Technical Bulletin

Hulpaandrijving Renault 1.5DCi

RENAULT
Clio II, Express, Kangoo, Rapid, Symbol
1.5 dCi
K9K700, K9K702, K9K710

Fig.1

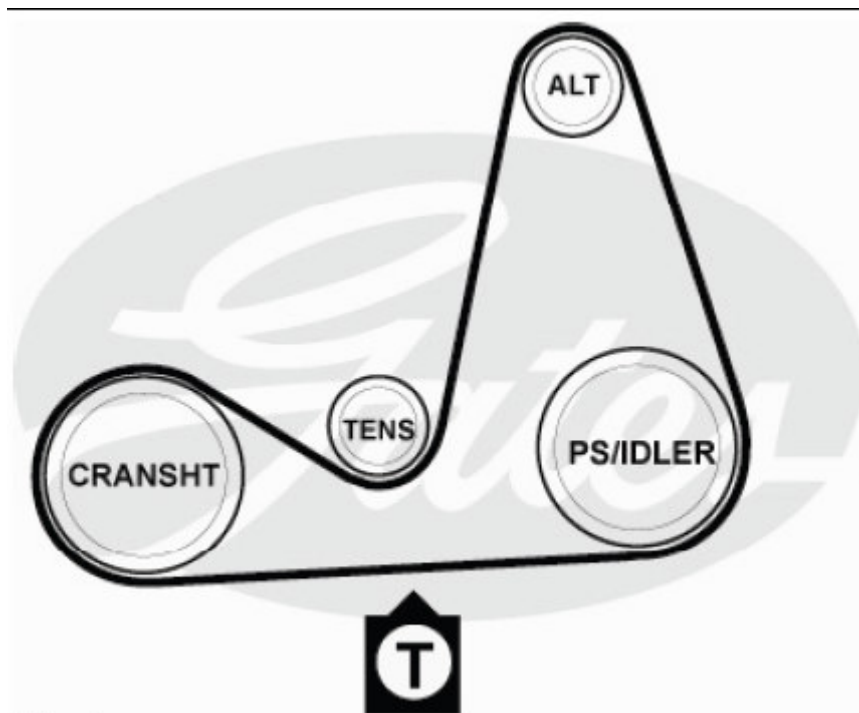
Meet de spanning in de onderste overspanning, tussen de krukas en de stuurbekrachtigingspomp (of meelooprol voor voertuigen zonder stuurbekrachtiging) (Fig. 1).

Als de spanning van de riem met de STT-1 gemeten wordt, toets dan het volgende in: "8", "180" (virtuele spanlengte van 180 mm). Als u de spanning met een Kriket meet, moet de spanning 70 Kg zijn.
